地震・津波の基準骨子案 ここが問題！

パブコメ締め切りは2月28日

2013.2.11 美浜の会

第3回福井県安全対策検証委員会(2011.4.25) 関西電力の資料

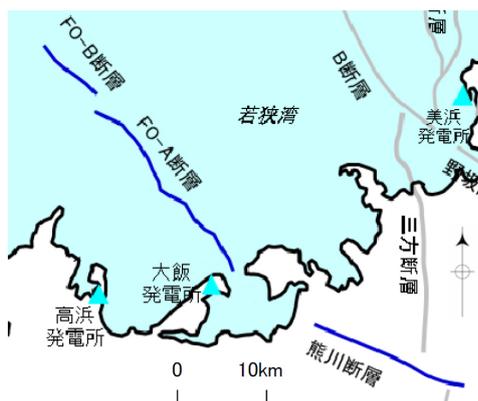
使用済燃料ピット(プール)はSクラスだが、冷却用の配管系はBクラス

例えば、施設の重要度分類では、「使用済み燃料を貯蔵するための施設」はSクラスとなっているが、「使用済み燃料を冷却するための施設」はBクラスとなっている。これでは、冷却施設の真下に活断層があってもいいことになってしまう。

福島原発事故の教訓を第一に考えれば、Sクラスに限ることなく、原発の敷地内に活断層があつてはならないとすべきだ。

そのため、設計の基本方針の冒頭に、大原則として以下のような趣旨を挿入して明確にすべき。

原子力発電所は、将来活動する可能性のある断層等が存在する敷地に立地してはならない。

<骨子案>

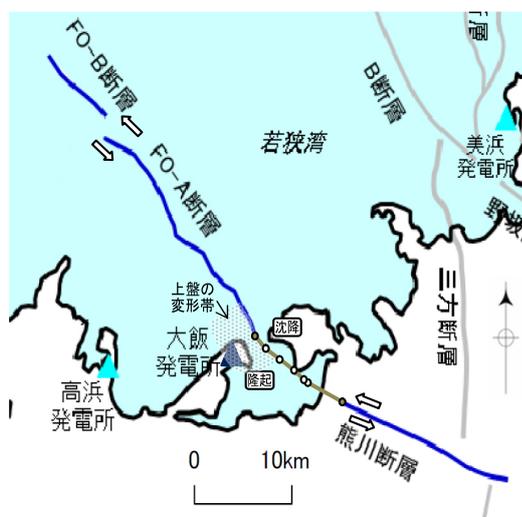
骨子案では活断層の認定について、12～13万年前以降の地形面等が欠如する等の場合に限って40万年前以降まで遡って評価するとしている。しかし、12～13万年前の地層に変位を与えていなくても、20万年前の地層に変位を与えている場合がある。骨子案では、このような場合に活断層として考慮されない可能性が残ってしまう。解釈次第で、違った評価が可能となるような表現は避けるべき。

骨子案1頁の【要求事項の詳細】(2)を下記のように変更すべき。

活断層の定義を「約40万年前以降の活動が否定できないものとする」と明確にすること。

(2)「将来活動する可能性のある断層等」としては、約40万年前以降の活動が否定できないものとする。なお、活動性の評価に当たって、設置面での確認が困難な場合には、当該断層の延長部で確認される断層等の性状等により、安全側に判断する必要がある。

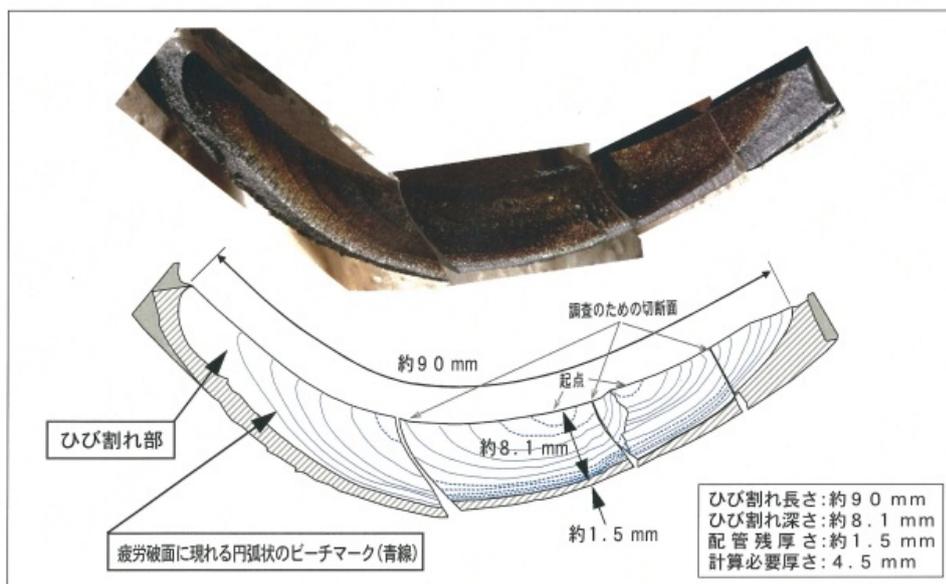
骨子案では、建物・構築物、機器・配管系の耐震設計について、それぞれのクラス別に各地震力に耐えることを求めている。しかし、老朽化などによる配管の劣化についてどのように評価するのか明記されていない。現在の耐震設計では、一部の配管を除いて、「新品同様」であることを前提として評価が行われている。しかしこれは、原発の実態を反映していない。

技術基準を割り込むほどに配管が薄くなり、それを放置したため、美浜3号機では2004年に5名もの死者を出した二次系配管破断事故が起こった。さらに、2008年の大飯原発3号機の原子炉容器出口管台溶接部で見つかった深さ20.3mmにも及ぶ応力腐食割れ（技術基準を割り込むまであと0.6mm）、2007年には玄海原発2号機の余剰抽出配管（一次系配管）で技術基準による配管の必要厚さ4.5mmを大幅に割り込む大きなひび割れが見つかった（ひび割れは1991年頃に発生したとみられているが約15年近くも見逃されていた）等々。これらは氷山の一角で、検査で見つからない配管の劣化は多数存在すると推測できる。地震の揺れによって、このように劣化した配管が破損する危険性は、新品の配管よりも高いことは明白だ。

耐震設計では、原発の実態を反映させ、劣化を考慮した評価を行うよう明記すべき。「新品同様」の評価では、危険を防ぐことにはならない。
